BAB V

EVALUASI HASIL RANCANGAN

5.1. Bentuk Desain dan Jenis Atap Pada Bagian Fasilitas Café Outdoor

Gambar 85. Desain Awal Atap Café Outdoor

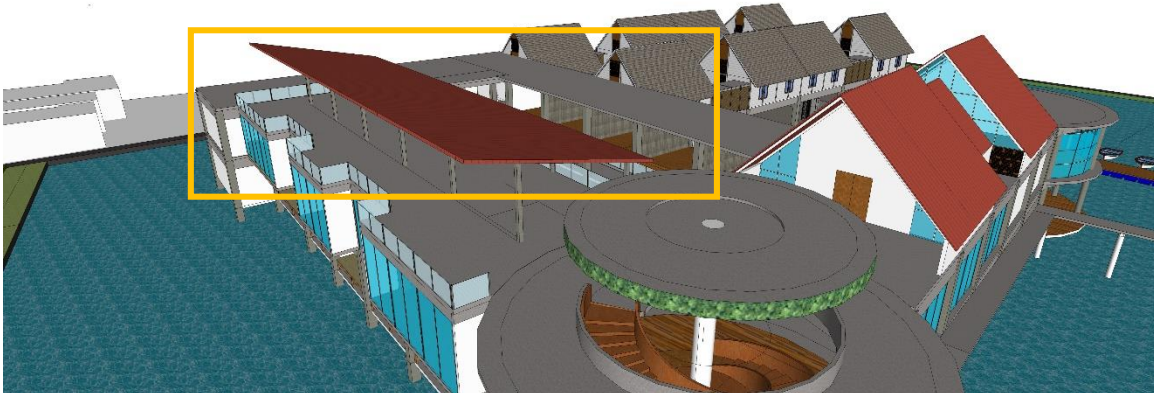
Berdasarkan hasil evaluasi akhir (PAS) Proyek Akhir Sarjana yang dilakukan pada tanggal, 8 Juni 2018, terdapat beberapa catatan dan saran dari pembimbing dan penguji berkaitan dengan hasil rancangan penulis. Catatan yang terkait dengan hal tersebut adalah:

Pada awal desain, bentuk atap fasilitas “café outdoor” berbentuk sederhana dengan jenis bentuk atap pelana dan material atap genteng sirap biasa, sehingga terkesan kurang bersinergi dan eksploratif yang mana padahal fungsi utama yang mendominasi bangunan adalah fungsi Restonya termasuk didalamnya fasilitas (café outdoor) sehingga bentuk atap di desain kembali agar terciptanya penampilan bangunan yang mencerminkan fungsi dominan bangunan yaitu sebagai resto seafood tepi laut.

gambar diatas merupakan desain awal bentuk atap pada fasilitas “café outdoor” dan gambar dibawah merupakan desain bentuk atap “café outdoor” setelah dilakukan evaluasi. Evaluasi yang dilakukan adalah merubah bentuk atap dan material jenis atap pada fasilitas “café outdoor”

Gambar diatas merupakan desain bentuk pada atap “café outdoor” setelah dievaluasi, bentuk atap terinspirasi oleh gulungan ombak laut dan layar kapal nelayan menggambarkan kehidupan yang berada di pesisir laut dan didominasi oleh kehidupan nelayan, struktur yang digunakan ialah rangka baja moveable dengan profil “O” dan penutup menggunakan material membrane agar dapat moveable dan dapat dibuka tutup sesuai kebutuhan serta mudah dalam pelaksanaan.
